改善箇所説明図

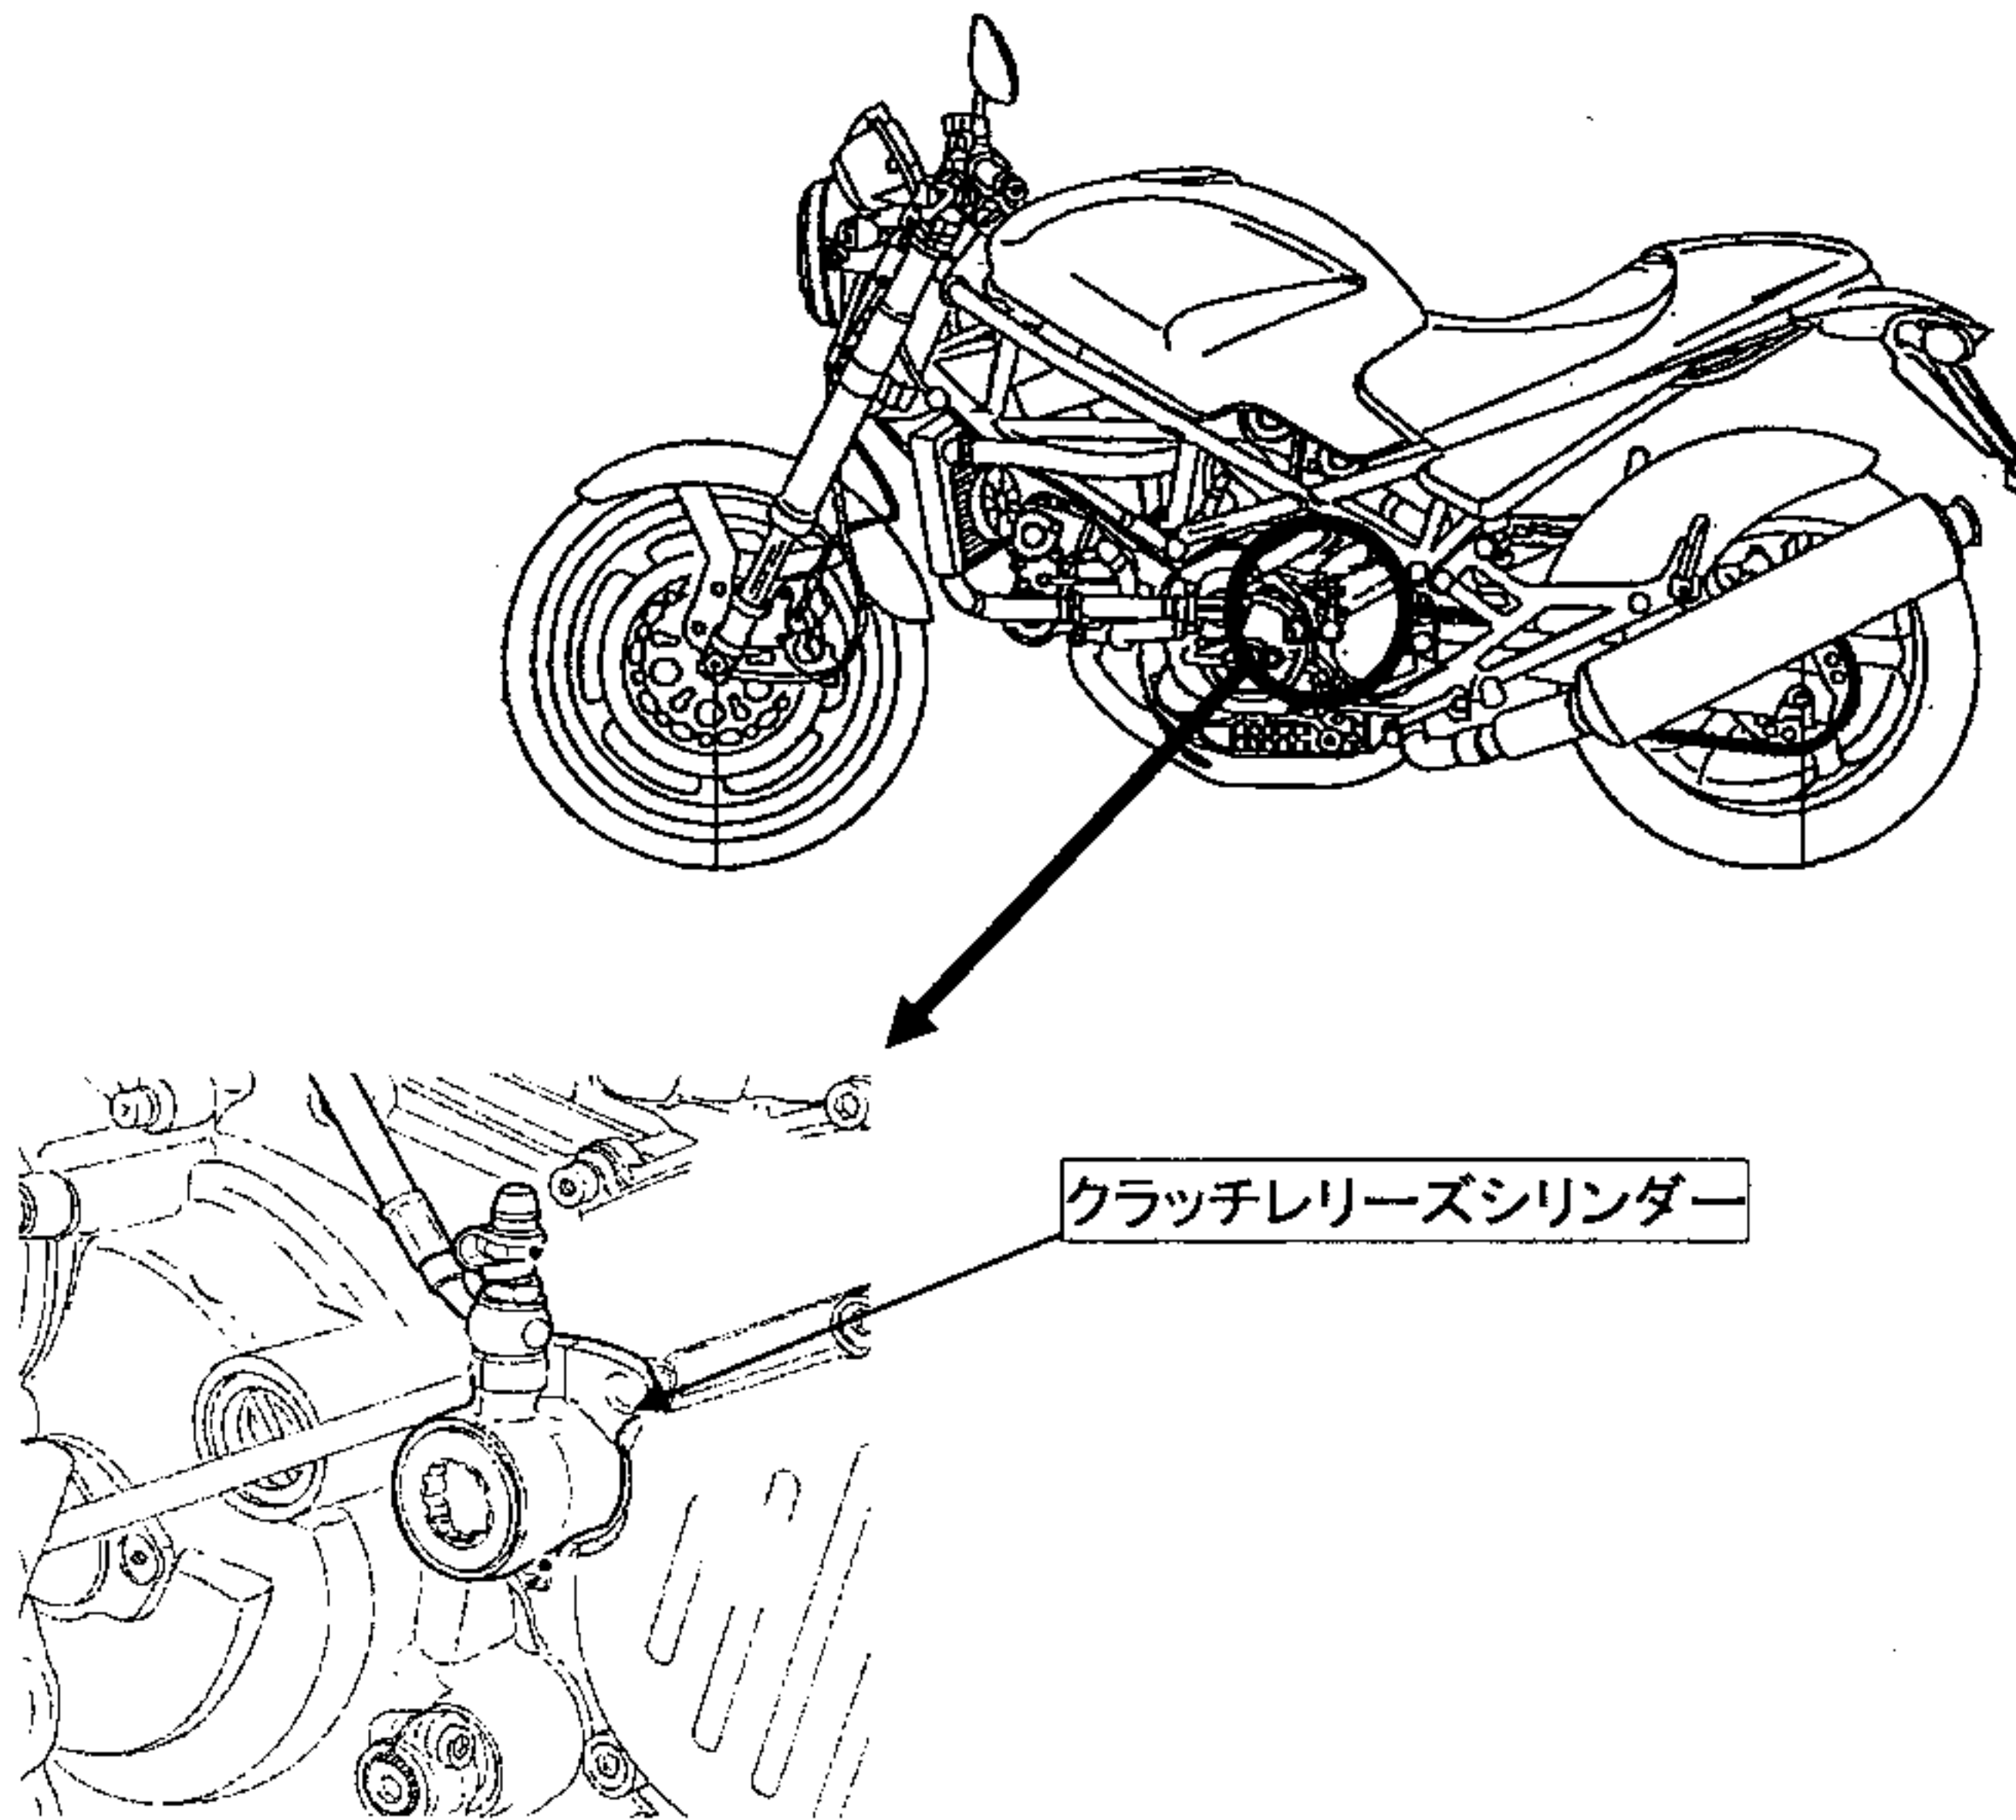
基準不適合箇所

動力伝達装置において、クラッチレリーズシリンダー内部のシールの材質が不適切なものがあるため、当該シール部からクラッチ液が漏れることがあり、漏れたクラッチ液によりクラッチ操作が妨げられ、最悪の場合、クラッチ操作が行えず走行不能となるおそれがある。

改善の内容

全車両、クラッチレリーズシリンダーを点検し、対象となるものは当該シリンダーを対策品と交換する。
